Commission économique pour l'Europe

**Forum mondial de l'harmonisation
des Règlements concernant les véhicules****185^e session**

Accord de 1958 :**Examen de projets d'amendements à des Règlements ONU
existants, soumis par le GRE****Propositions de nouvelle série 08 d'amendements
au Règlement ONU n° 48 (Installation des dispositifs
d'éclairage et de signalisation lumineuse)****Communication du Groupe de travail de l'éclairage
et de la signalisation lumineuse***

Modèle A
(Voir par. 4.4 du présent Règlement)

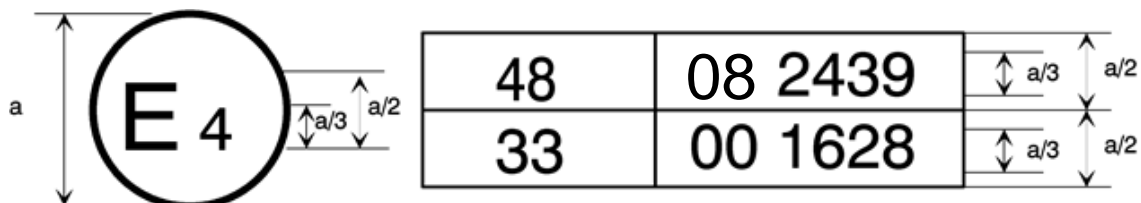
Annexe 2, lire :

La marque d’homologation ci-dessus, apposée sur un véhicule, indique que le type de ce véhicule a été homologué aux Pays-Bas (E4) en ce qui concerne l’installation de dispositifs d’éclairage et de signalisation lumineuse, en application du Règlement ONU n° 48 tel que modifié par la série 08 d’amendements. Le numéro d’homologation indique que l’homologation a été accordée conformément aux prescriptions du Règlement ONU n° 48 tel que modifié par la série 08 d’amendements.
